**AVIS RELATIF À LA PROTECTION
CONTRE LES EVENTUELS EFFETS NOCIFS ET NUISANCES
PROVOQUÉS PAR LES RAYONNEMENTS NON IONISANTS
GÉNÉRÉS PAR DES ANTENNES ÉMETTRICES STATIONNAIRES**

Commune : SENEFFE - Exploitant : PROXIMUS

Référence exploitant : 64FLY_02

Rapport n° 821 / 2025

Figure 1 : Vue en plan des lieux de séjour et des points de contrôle

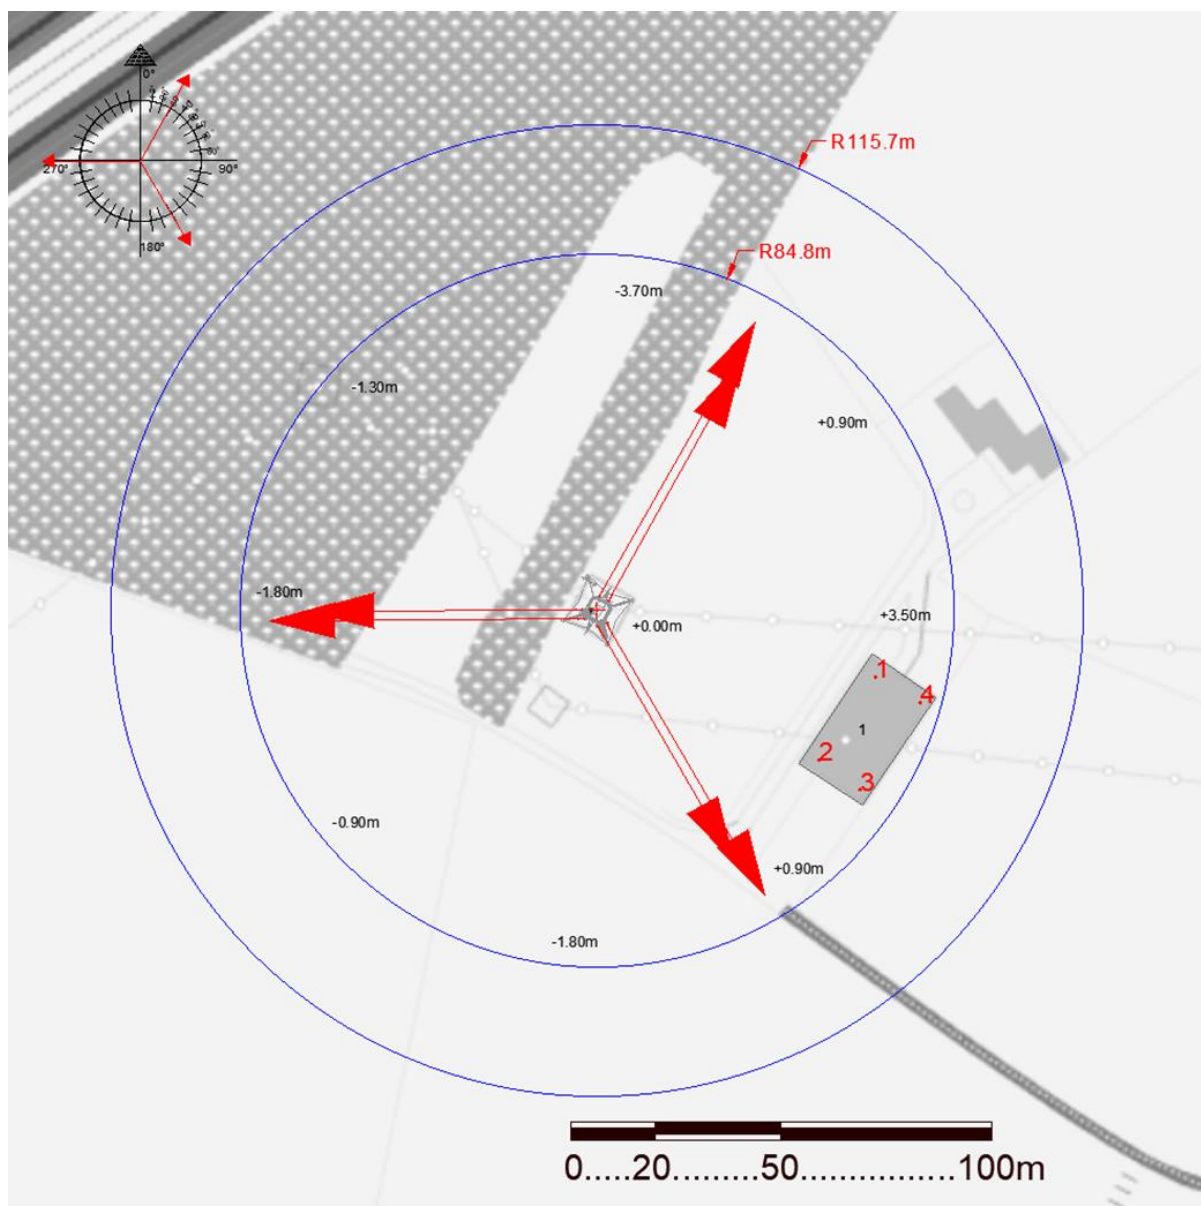
N° point de contrôle	LS	Atténuation (dB)	Indice d'exposition relatif à la limite par installation IE_i
3	1	3,0	0,089
4	1	3,0	0,082
2	1	3,0	0,044
1	1	3,0	0,029

En ce qui concerne les antennes de l'installation mentionnées dans le tableau 1, la distance maximale à laquelle la limite pourrait être atteinte, à l'extérieur, est égale à 105,7 m. S'il n'y a pas de LS à une distance inférieure, les antennes respectent forcément la limite d'immission.

Dans le cas des LS situés à l'intérieur des bâtiments, une atténuation d'obstacle est prise en compte et il en résulte que la distance maximale à laquelle la limite pourrait être atteinte se réduit à 75,9 m.

Figure 2 : Vue en plan des installations d'antennes dans un rayon de 300 mètres autour de l'installation faisant l'objet de la demande d'avis

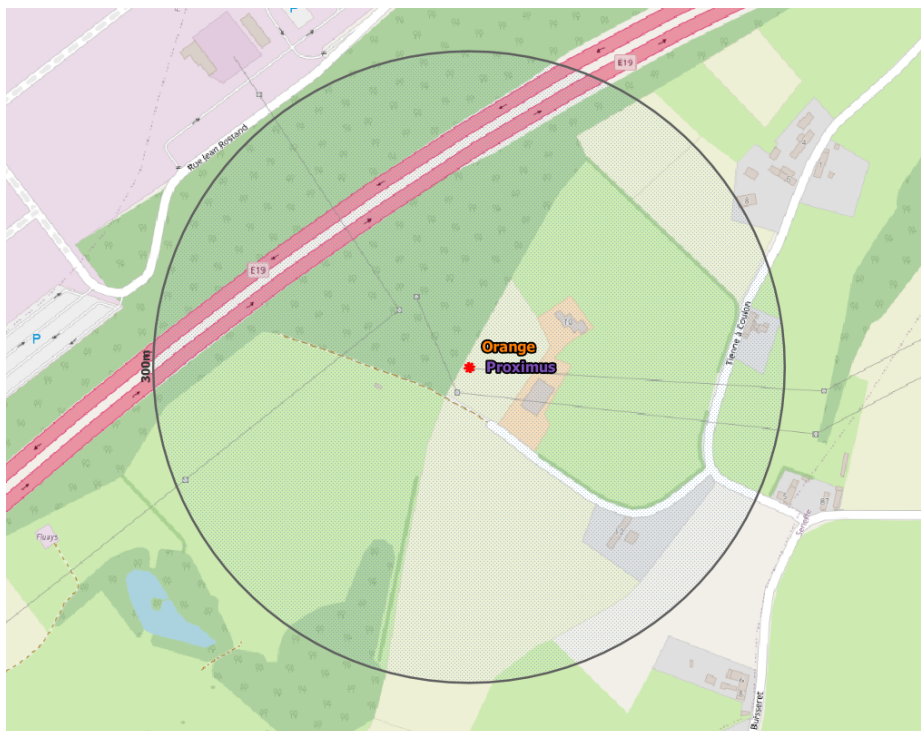
- il y a au plus 4 installations d'antennes émettrices stationnaires présentes dans la zone d'évaluation de 300 mètres de rayon représentée dans la figure 2, y inclus l'installation référencée dans le paragraphe 2 : la limite cumulative définie à l'article 4, §2 du décret est nécessairement respectée dans les lieux de séjour à l'intérieur de la zone d'évaluation de 300 mètres de rayon ;
- il y a exactement 5 installations d'antennes émettrices stationnaires présentes dans la zone d'évaluation de 300 mètres de rayon représentée dans la figure 2, y inclus l'installation référencée dans le paragraphe 2 et il existe, pour 3 ou 4 de ces installations, un avis attestant le respect de la limite abrogée de 3 V/m : la limite cumulative définie à l'article 4, §2 du décret est nécessairement respectée dans les lieux de séjour à l'intérieur de la zone d'évaluation de 300 mètres de rayon ;

- c) dans tous les autres cas, il a été vérifié que la limite cumulative définie à l'article 4, §2 du décret n'est pas dépassée dans les lieux de séjour sur base du nombre d'installations localisées dans la zone d'évaluation de 300 mètres de rayon représentée dans la figure 2, de leur localisation ainsi que des données inscrites dans la figure 1 et au paragraphe 4 du présent avis et dans les avis attestant le respect de la limite par installation ou de la limite abrogée de 3 V/m relatifs aux autres installations reprises dans la figure 2.

Compte tenu des considérations ci-dessus, il apparaît que l'intensité du rayonnement électromagnétique généré, dans les lieux de séjour situés dans un rayon de 300 mètres autour de l'installation référencée dans le paragraphe 2, par l'ensemble des antennes émettrices stationnaires de l'ensemble des exploitants du même site d'antennes émettrices stationnaires respecte la limite fixée à l'article 4, § 2 du décret.
